**Avis délibéré de la Mission Régionale
d'Autorité environnementale de La Réunion
sur le projet de complexe touristique « Cœur d'Eden »
sur la commune de Saint-Paul**

n°MRAe 2024APREU5

Localisation du projet : Quartier de l'Hermitage à Saint-Gilles-les-bains

Demandeur : CBO Territoria

Schéma de principe des aménagements (source règlement écrit Atelier LD – juin 2022)

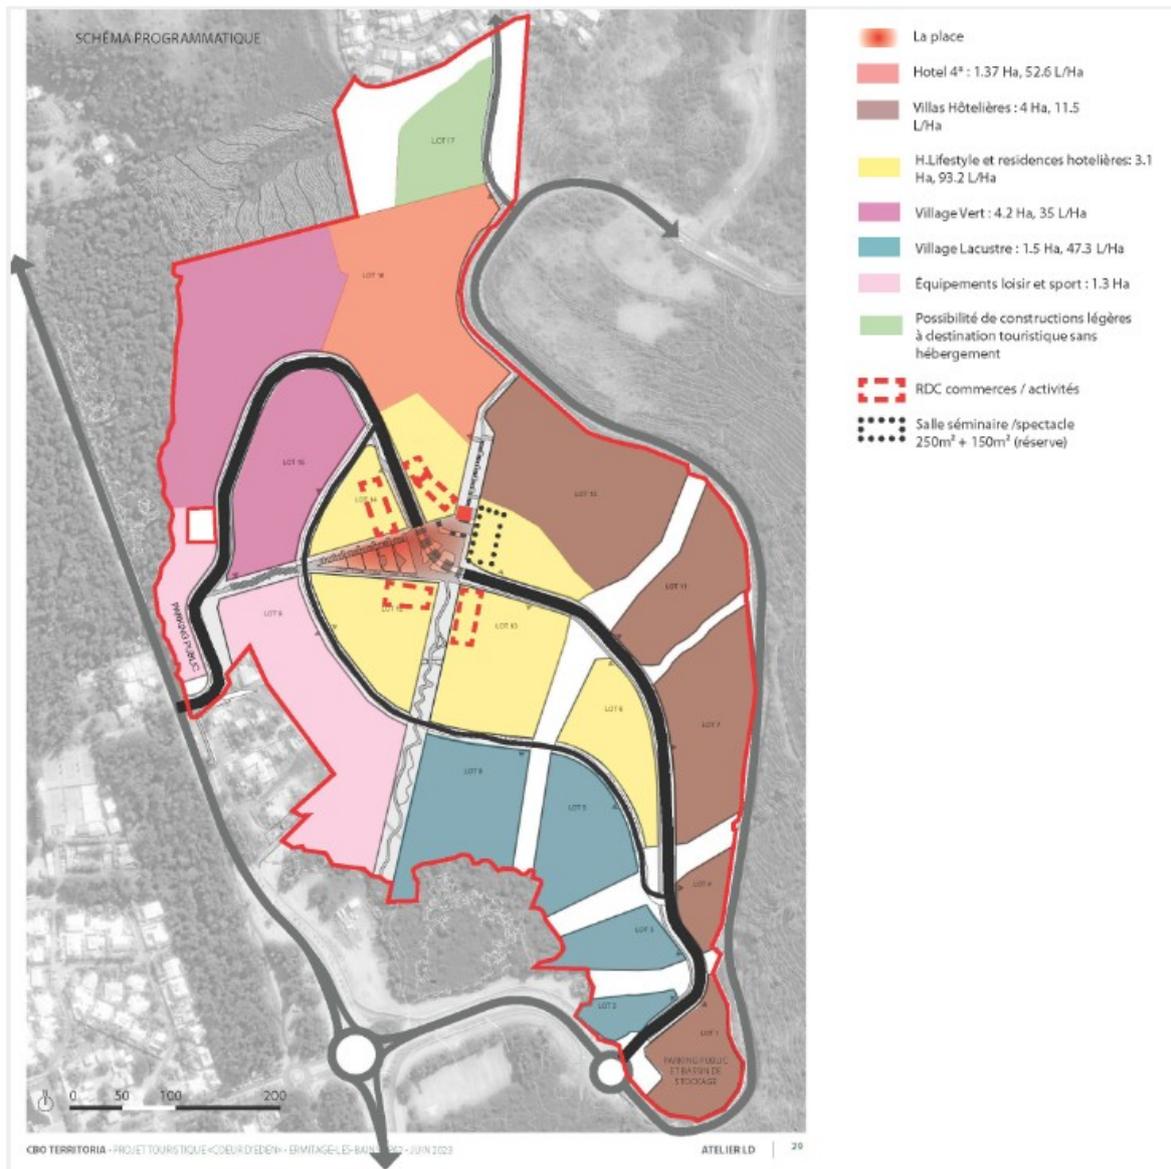
- ***Au regard de la fréquentation importante du secteur, l'Ae recommande au pétitionnaire de décrire la stratégie retenue en matière de stationnements privés et publics, en tenant compte des difficultés actuellement constatées et des nuisances supplémentaires susceptibles d'être occasionnées à l'échelle du quartier de l'Hermitage-les-bains.***
